განმარტება შუალედურზე

მისამართი:
თბილისი ფეიქრების ქუჩა N21

პროექტის დასახელება:
საწყობი

პროექტის კორექტირება

AR1895201 შეთანხმებული გეგმა

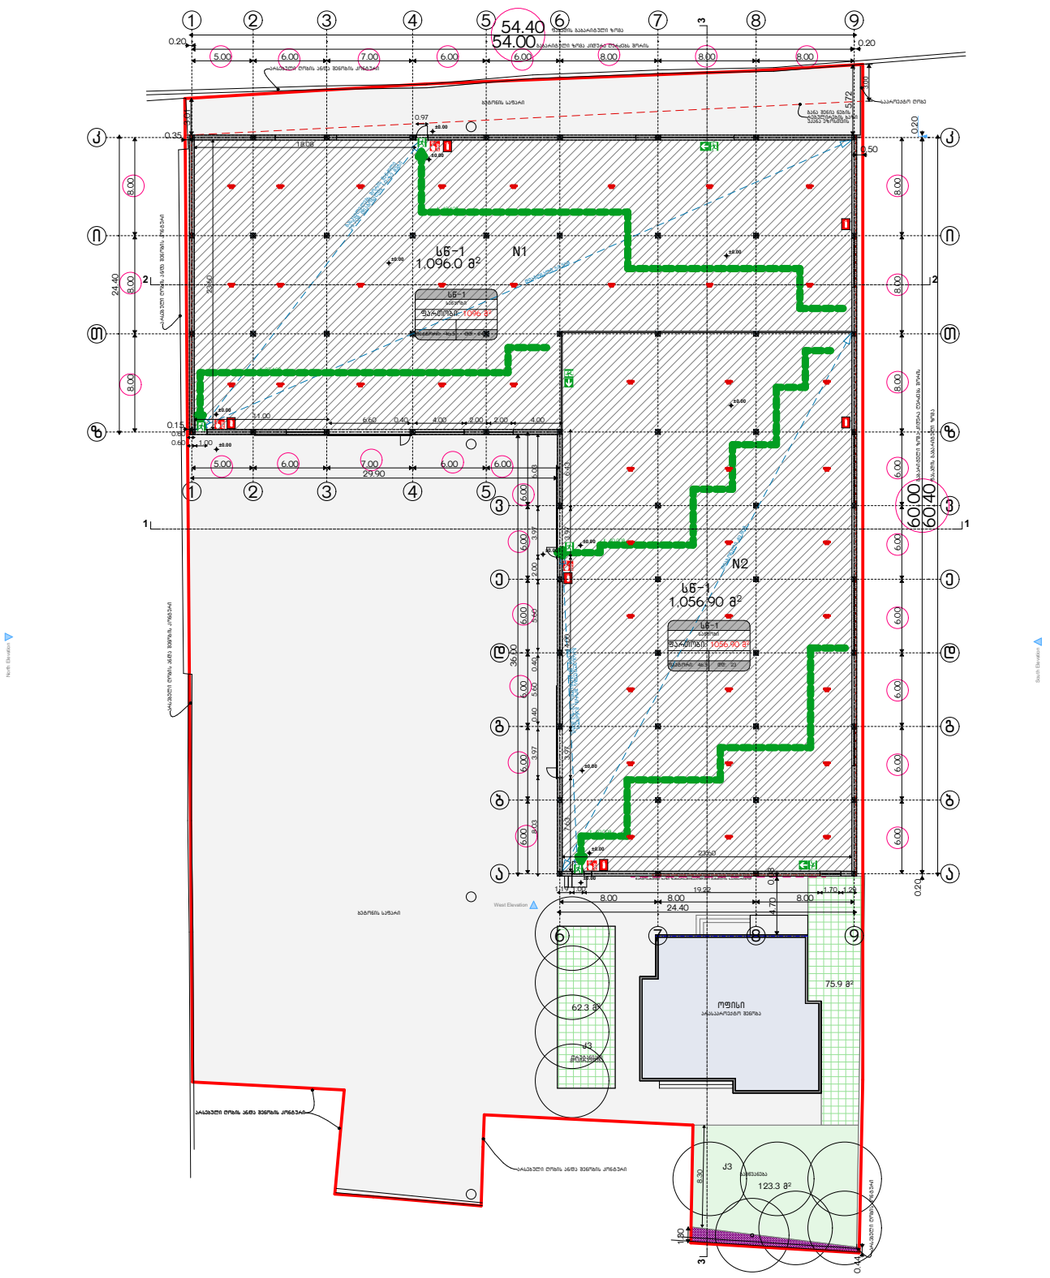
- **გაბარიტული ზომები** შენობის სიგანე სიგრძე და სიმაღლე იგივეა რაც შეთანხმებულ პროექტში. უბრალოდ აღსანიშნავია რომ შეთანხმებულ გეგმებზე დაწერილია კიდურა ღერძებს შორის მანძილები, ხოლო კორექტირებულზე მითითებულია ფასადის უკიდურეს გარე წერტილებს შორის მანძილები.

- **ღერძებს შორის მანძილები** არ იცვლება იგივეა რაც შეთანხმებულ პროექტში.

შეთანხმებული ფასადი

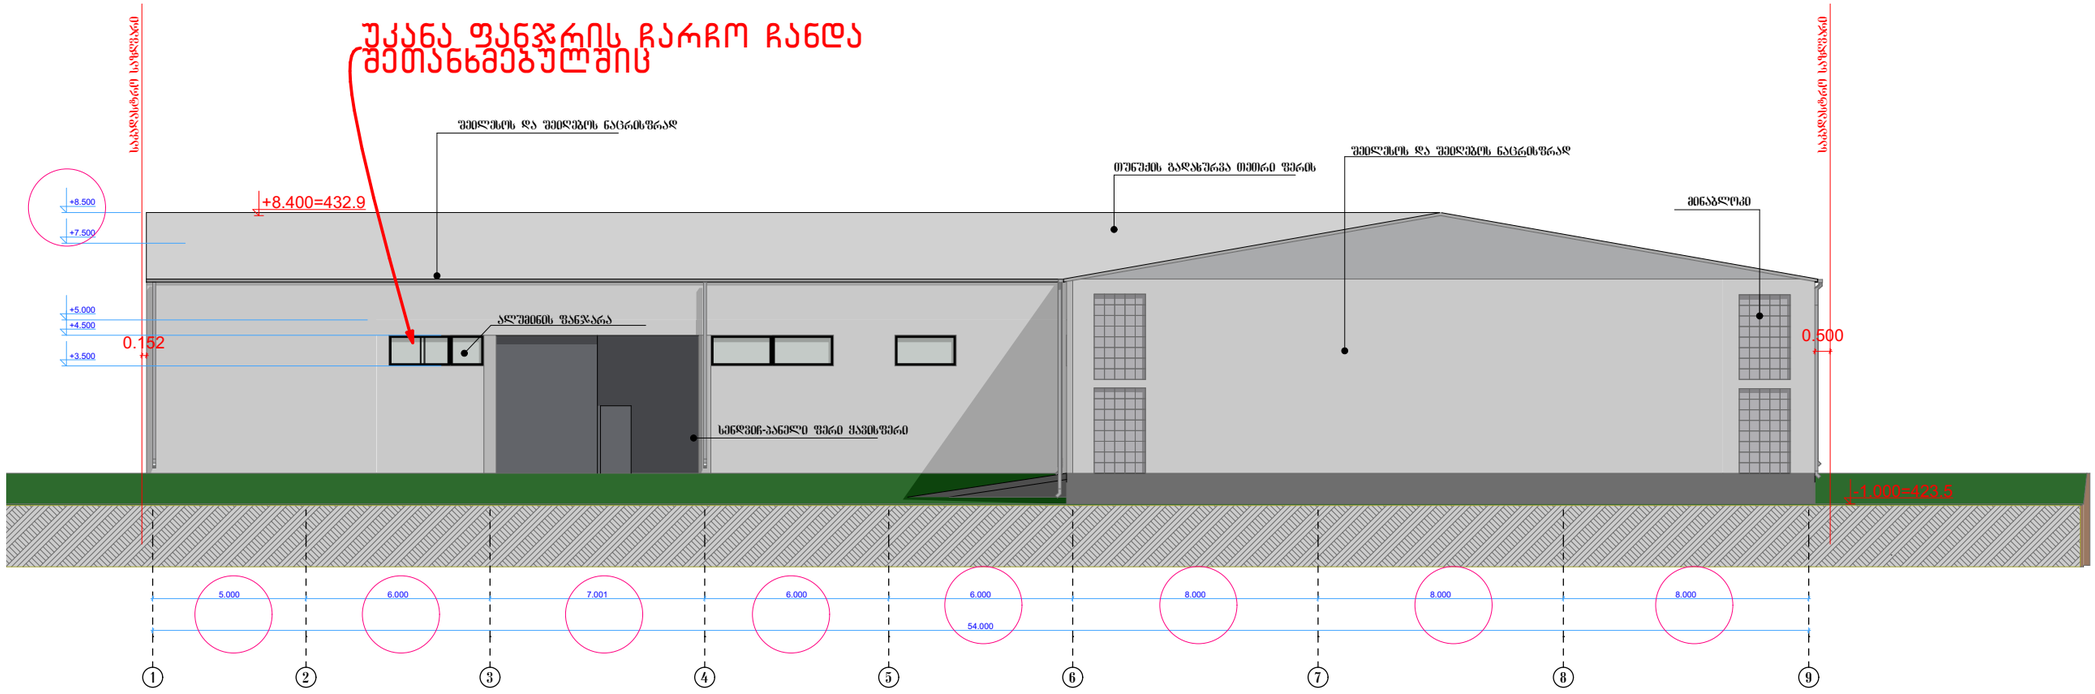
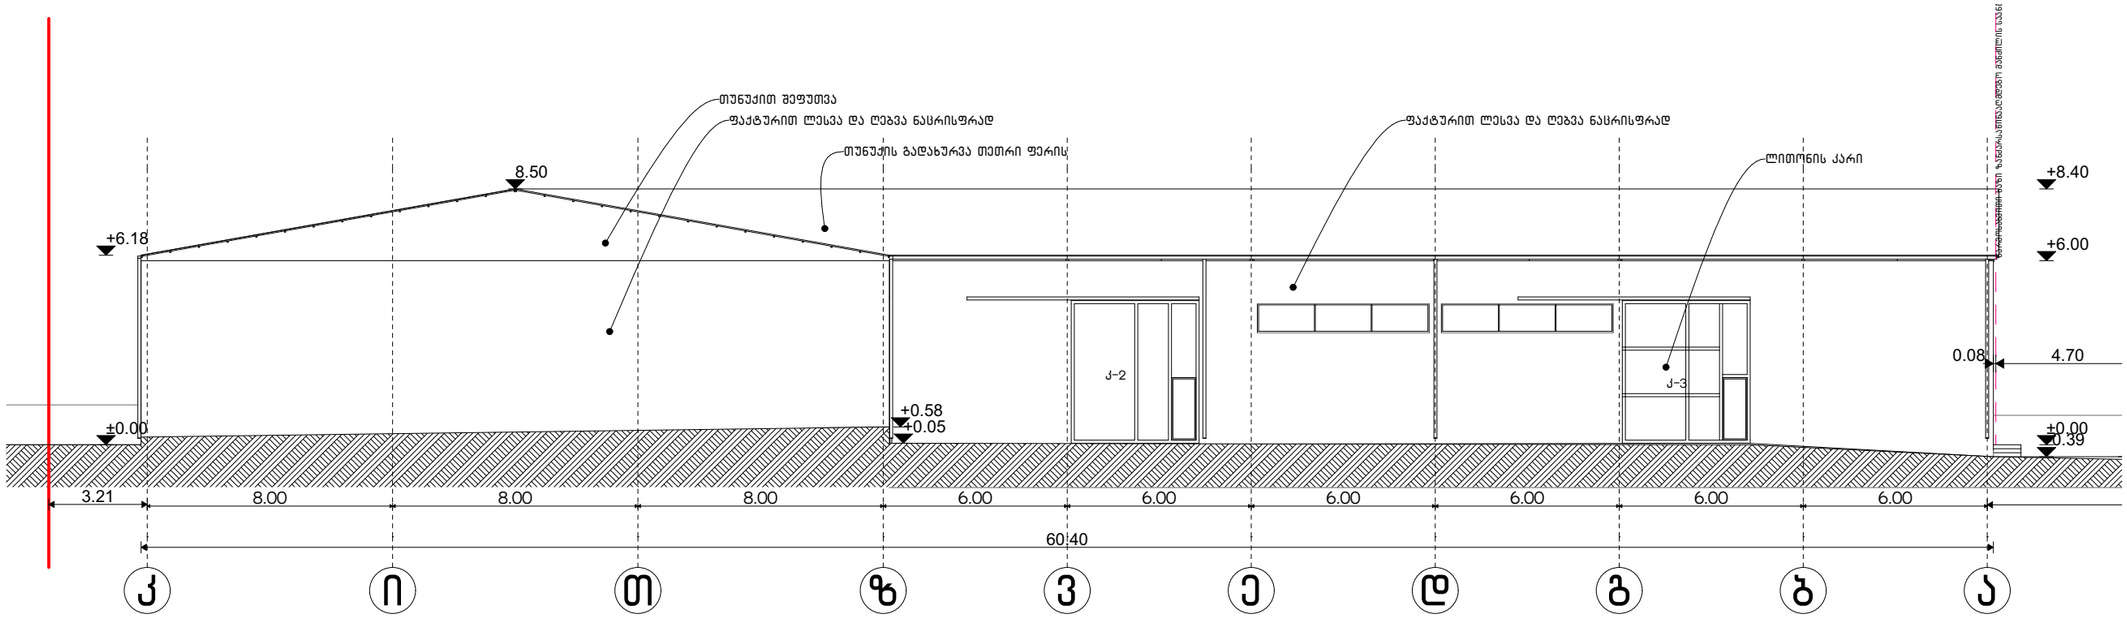
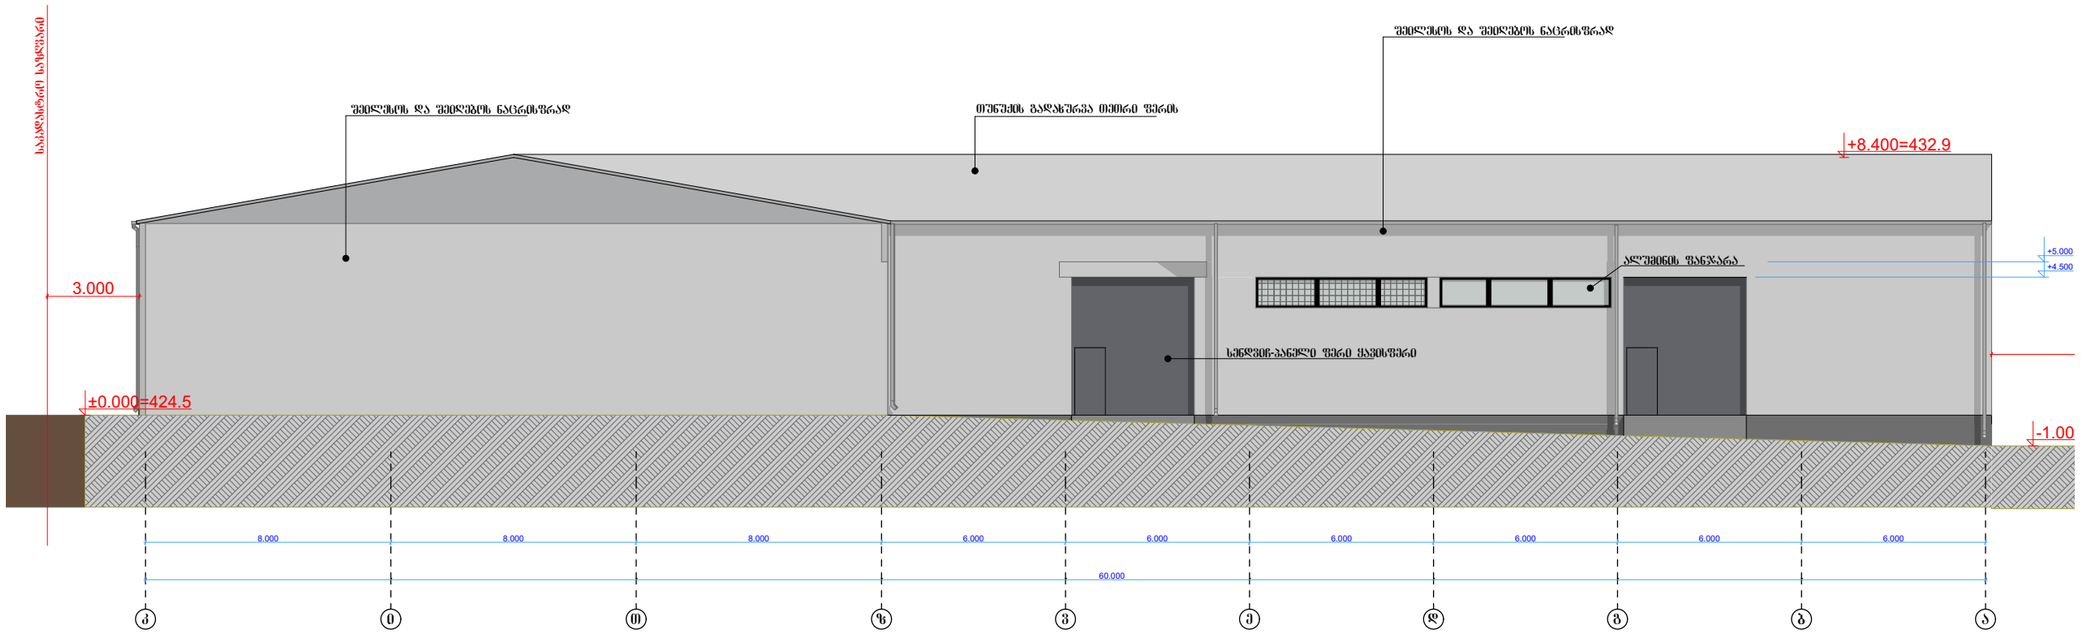
- **ღიობები** შეცვლილი არ არის.
    - ფანჯრების ზომები და ვიზუალი მოწყობილია შეთანხმებული პროექტის შესაბამისად.
    - შეთანხმებულ AR1895201 და კორექტირებულ ფასადებზეც ფანჯრის გამჭირვალე მასალის გამო უკანა ფანჯრის ჩაჩო ჩანდა რაც ალბათ ვიზუალის ცვლილებად აღიქვით.

27/04/2022
AR1895201 შეთანხმებული
აქ უკვე მოწყობილია ჩარჩოები
SN-019-DR

შეთანხმებულ ფასადზეც ვნაწილიანად ჩანს სარკმელი ვინაიდან მინის გამჭვირვალობის გამო უკანა ღიობის ჩარჩო ჩანდა. გთხოვთ, იხილოთ ვექტორული ფაილი.
